Procedura per il rilascio del Provvedimento Autorizzatorio Unico Regionale e del provvedimento di Valutazione di Impatto Ambientale volontaria relativi al progetto di realizzazione di impianto eolico denominato "Monte Foppo", localizzato in Loc. Monte Foppo nei comune di Tornolo ed Albareto (PR), proposto da Gea Energie Srl

Oggi Giovedì 17 Giugno 2021, in modalità videoconferenza si è svolta la prima seduta della CdS istruttoria relativa alla procedura in oggetto.

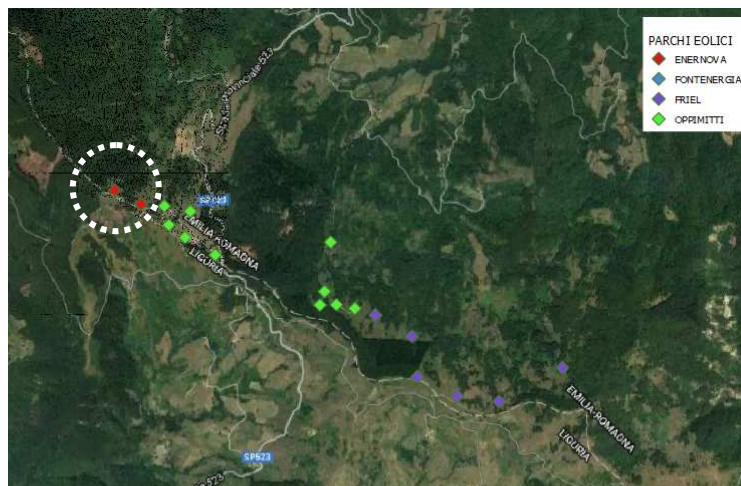
Le opere in progetto sono tutte collocate all'interno del territorio della Regione Emilia Romagna. Nell'immagine è messa in evidenza la collocazione dell'impianto rispetto alle altre installazioni e al confine regionale
